Führerstands-Attachmentpunkte rotieren an Lokomotiven der Baureihen 146, 185, 186, 189

Beschreibung zur Anpassung von Repaints von CJ187-Loks, damit diese den interaktiven Traxx Führerstand korrekt verwenden können.

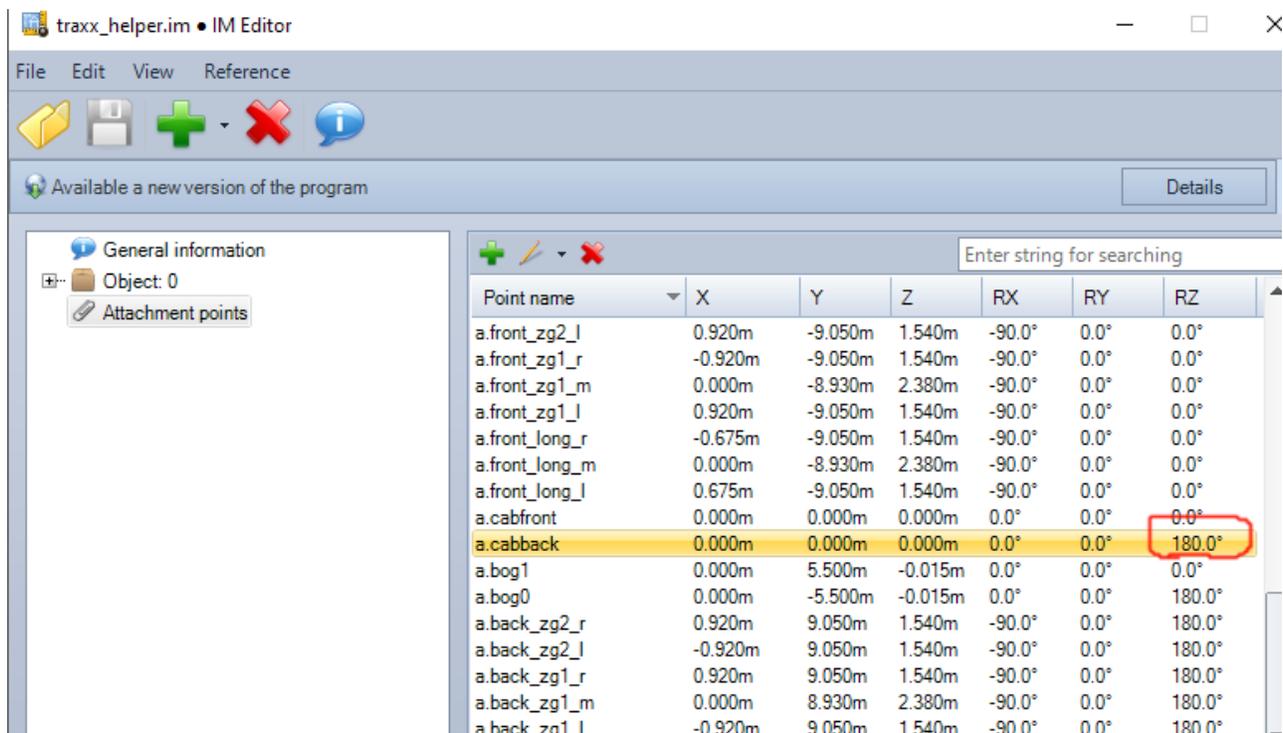
Der Aufbau dieser neuen Version erfordert eine geringfügige Änderung an den Lokomotiven und ihren Repaints, damit auch der hintere Führerstand im Spiel benutzbar ist.

Nutzer vom .im Editor müssen dafür lediglich im Fahrzeug die .im Datei bearbeiten, welche die Attachmentpunkte für das Fahrzeug aufweist. Im Fall der Traxx-Lokomotiven von CJ187 ist diese in traxx/traxx_helper.im

Im im. Editor muss nun der Attachmentpunkt a.cabback eine Drehung um 180.0° aufweisen
